金寨县聚诚花炮销售有限公司  
烟花爆竹经营（批发）许可

# 安全现状评价报告

（报批稿）

根据 2026 年 2 月 28 日，六安市应急管理局组织金寨县聚诚花炮销售有限公司烟花爆竹经营（批发）许可证延期换证核查专家组意见，结合隐患整改情况，本公司对安全现状评价报告进行了修改完善。隐患整改及报告修改情况如下。

### 16、安全现状评价现场检查发现的问题隐患整改照片

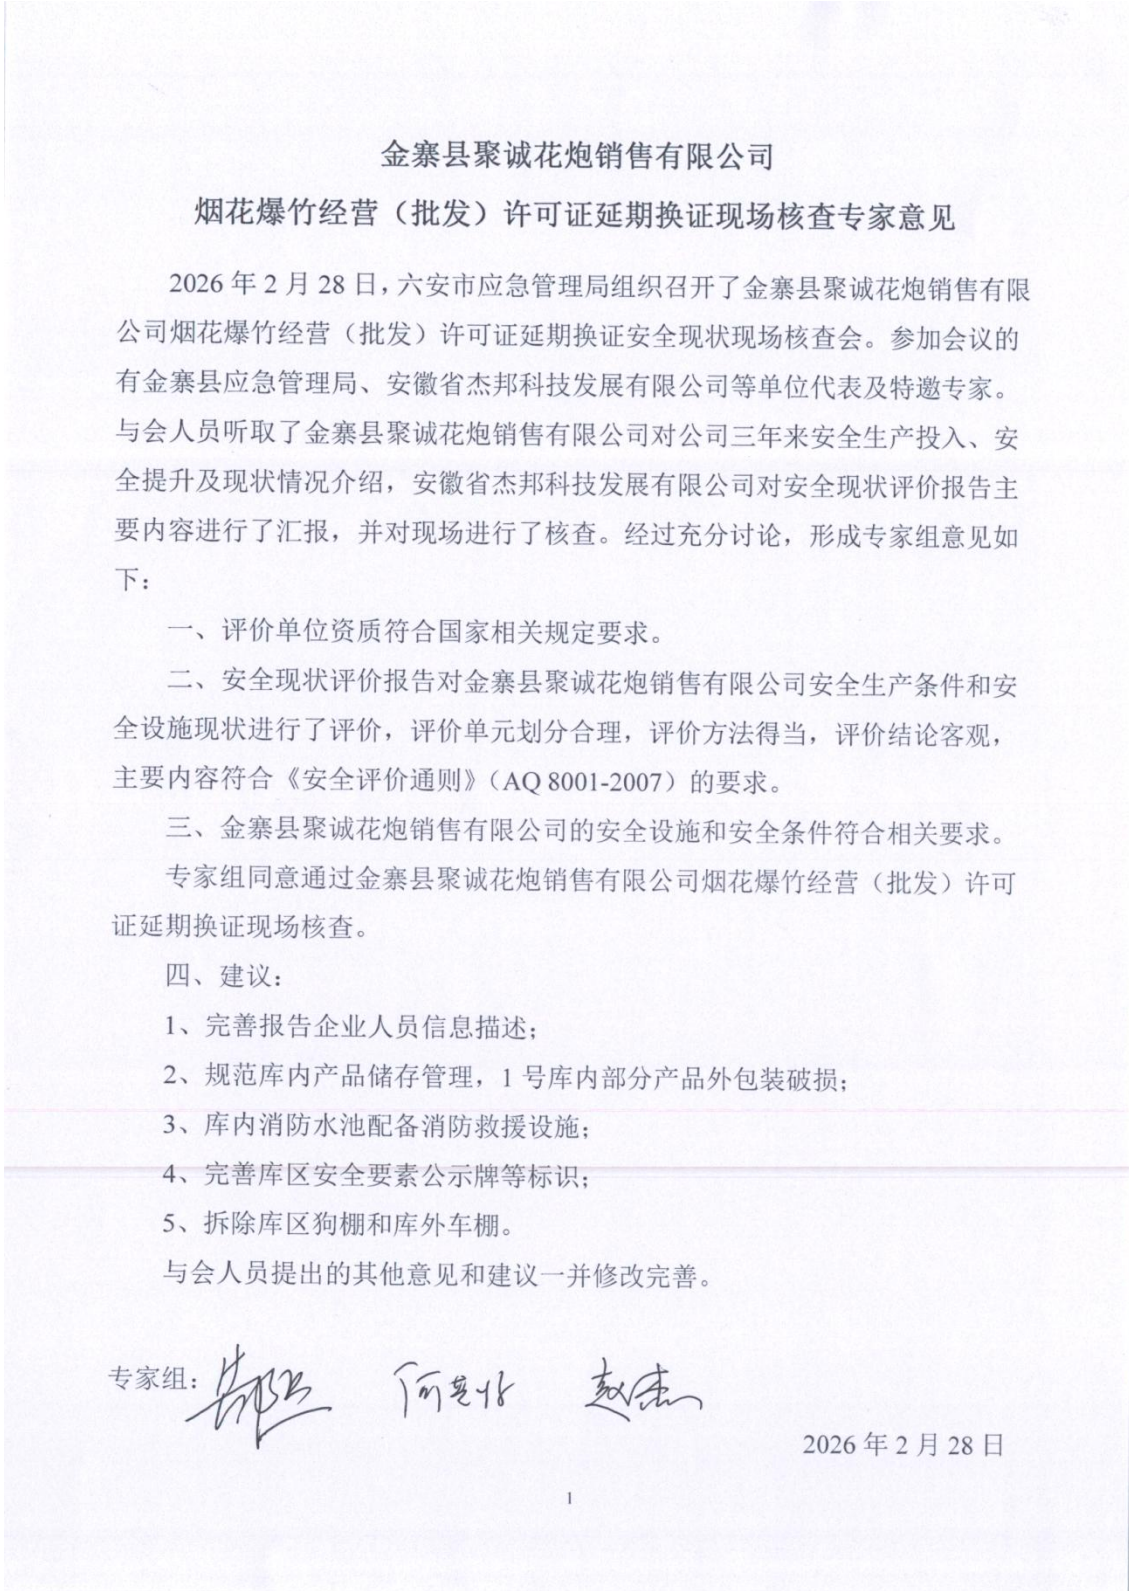
- 1、库房内有闲置桌凳;
- 2、1 号爆竹仓库门前人体静电释放器导除静电异常;
- 3、东侧安全疏散出口附近的安全警示标志褪色;
- 4、限速标志褪色严重开裂;
- 5、发电机房控制柜内开关未设置功能标识。

1、室外消火栓被植被遮挡。

序号	隐患整改复查情况	整改前	整改后
1.	已及时清理发电机房内的杂物		
2.	已维修 1 号爆竹仓库门前异常的人体静电释放器		
3.	已更换褪色的安全警示标志标牌

4.	已及时更换褪色和开裂的车辆限速标志牌		
5.	发电机房控制柜内开关已设置功能标识		
6.	已清理库房内闲置桌凳		
7.	已清理室外消火栓周围的遮挡植被
